改善箇所説明図

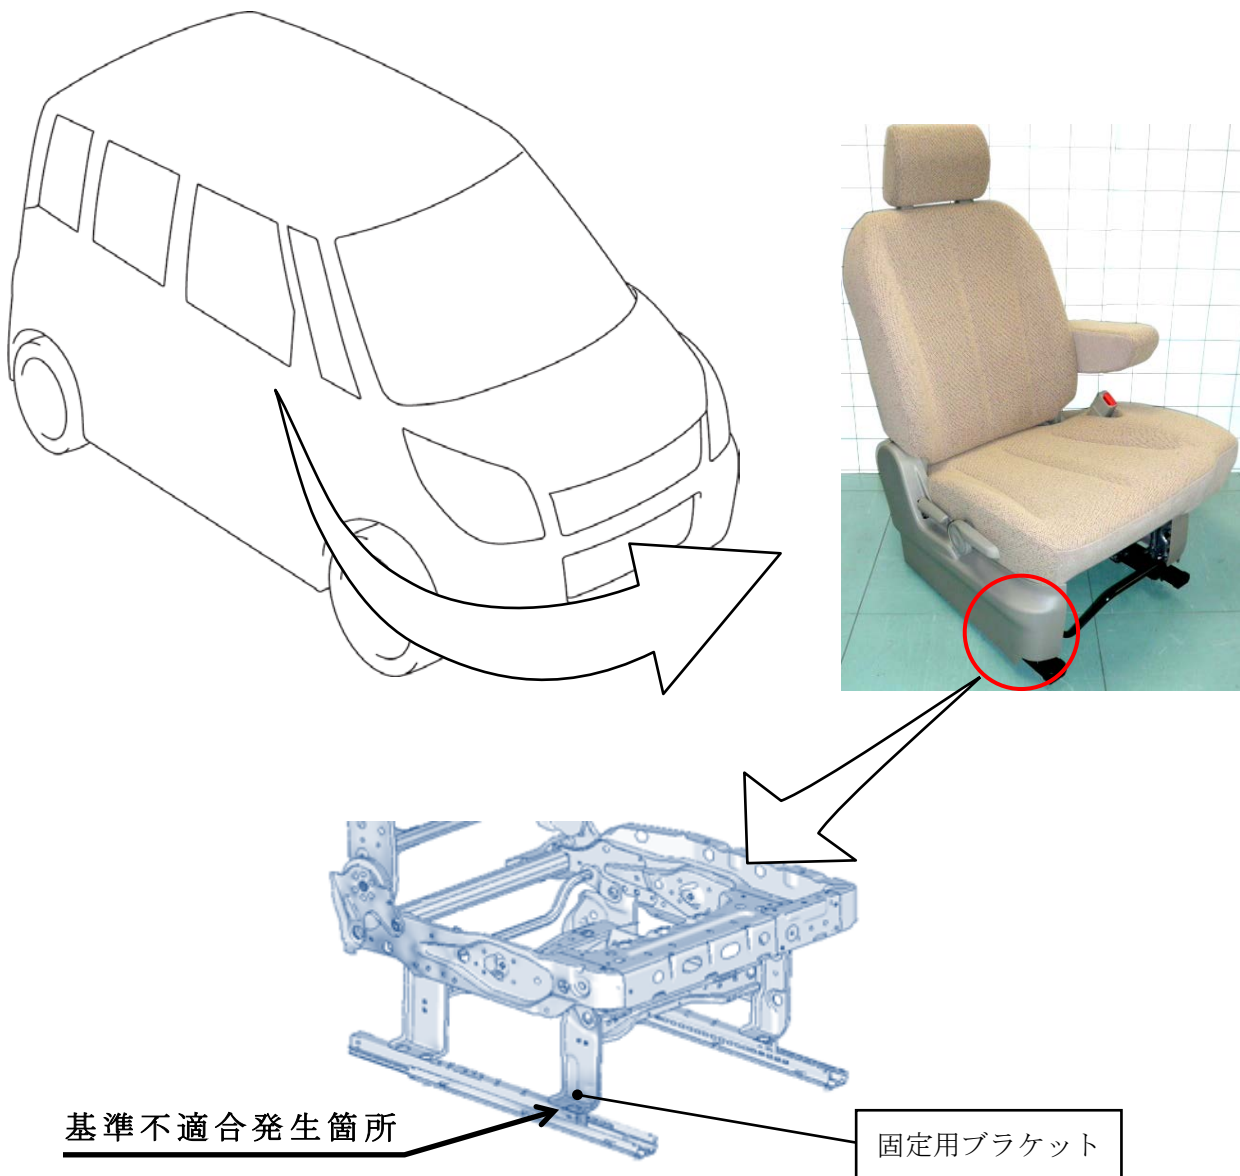
運転者席において、座席を車体へ固定するためのブラケットの強度が不足しているため、座席に繰り返し負荷がかかると、当該ブラケットに亀裂が入るものがある。そのため、そのまま使用を続けると、異音やガタが発生し、最悪の場合、当該ブラケットが破損して座席が傾き、正しい運転姿勢が取れなくなるおそれがある。

全車両、固定用ブラケットを対策品に交換する。

識別：ID プレートに緑色のシールを貼付する。
